AUTO No. 03599

“POR EL CUAL SE EFECTÚA UN REQUERIMIENTO Y SE TOMAN OTRAS DETERMINACIONES”

LA DIRECTORA DE CONTROL AMBIENTAL

Imagen 1. Ejemplo del uso de la frase “diseño minero”. Fuente: Plano 2 de 2 denominado “Complemento PMRRA – Anexo Geotécnico – Perfiles Geotécnicos” del radicado 2014ER044407 del 14/03/2014

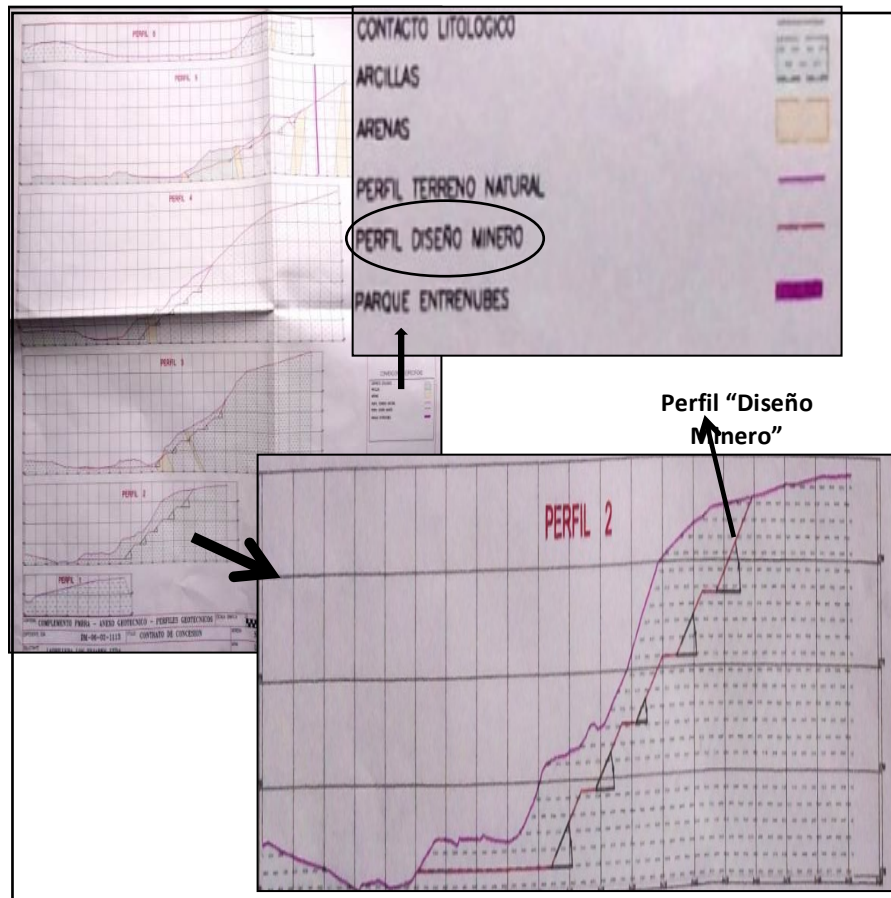
5.1.6.1. Se reitera que en los planos presentados deben realizarse los ajustes frente a alusiones como “Perfil diseño minero”, ver imagen 1 de este concepto técnico.

5.1.6.1. *Se reitera que en los planos presentados deben realizarse los ajustes frente a alusiones como “Perfil diseño minero”, ver imagen 1 de este concepto técnico.*

Fotografía 1 – Evidencia de deslizamientos superficiales en dirección de la quebrada El Curí

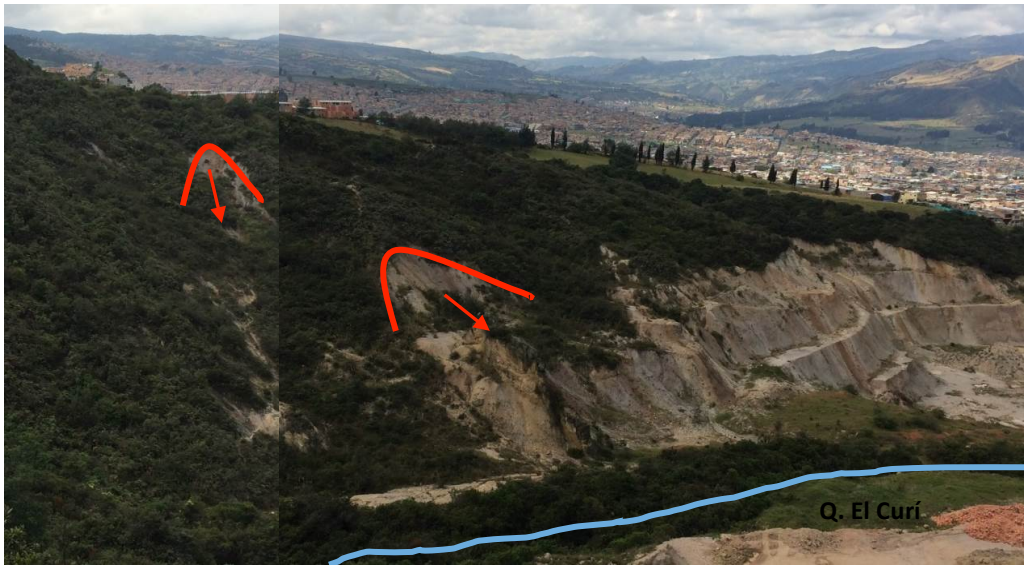
5.1.5.4.3. El plan de medidas de reducción de amenazas y riesgos debe contemplar además de la estabilización de la ladera estructural y/o talud principal, acciones enfocadas a la mitigación de procesos erosivos y deslizamientos que no se incluyen en este plan, como por ejemplo los evidenciados en la visita técnica realizada (fotografía 1 de este concepto técnico).

5.1.5.4.3. *El plan de medidas de reducción de amenazas y riesgos debe contemplar además de la estabilización de la ladera estructural y/o talud principal, acciones enfocadas a la mitigación de procesos erosivos y deslizamientos que no se incluyen en este plan, como por ejemplo los evidenciados en la visita técnica realizada (fotografía 1 de este concepto técnico).*

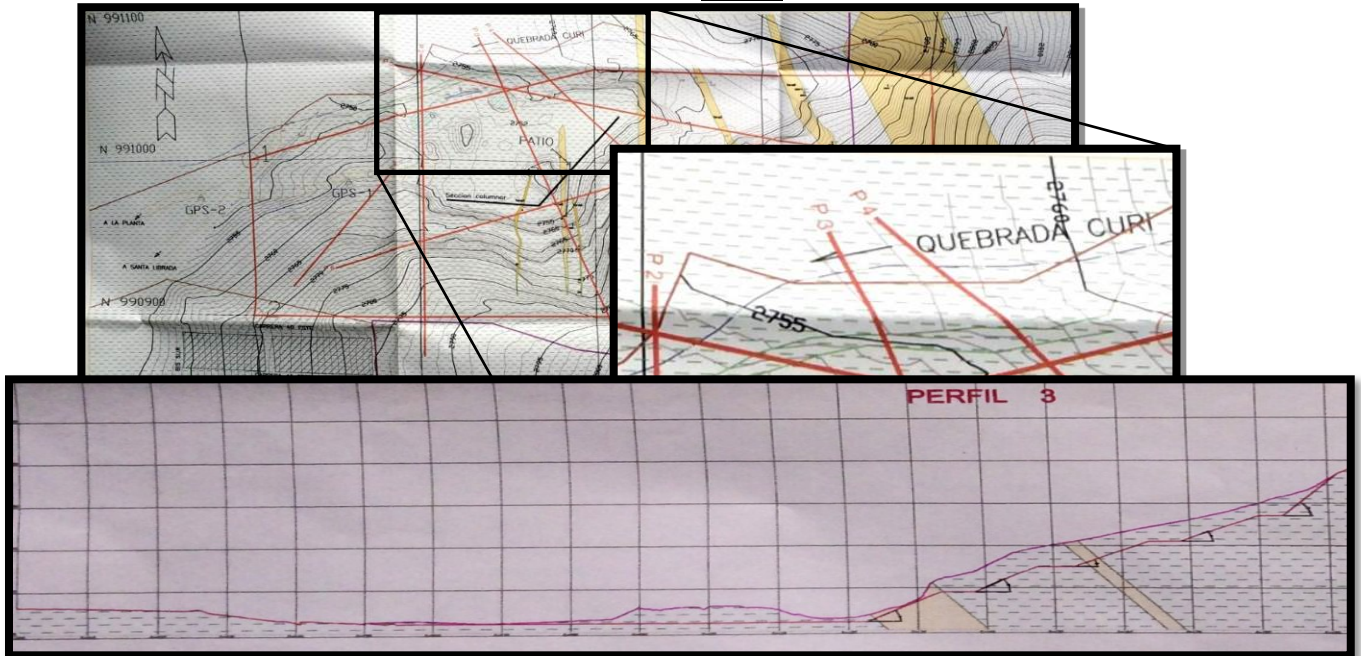
La justificación del modelo hidrogeológico deberá contener una sección transversal al cauce de la q. El Curí, donde se represente, dicha quebrada, el relleno antrópico, el antiguo patio de extracción ubicado en la cota 2752 msnm y el talud principal objeto de “reconformación”.

Imagen 3 – En el perfil 3, no se evidencia el cauce de la quebrada El Curí, el cual se encuentra aproximadamente 2 m por encima del nivel de patio, según el plano en planta ilustrado en la imagen 2 de este concepto técnico. Fuente: Plano 2 de 6 denominado “Complemento PRRMA – Anexo Geotécnico – Perfiles Geotécnicos” presentado con el radicado 2014ER044407 del 14/03/2014
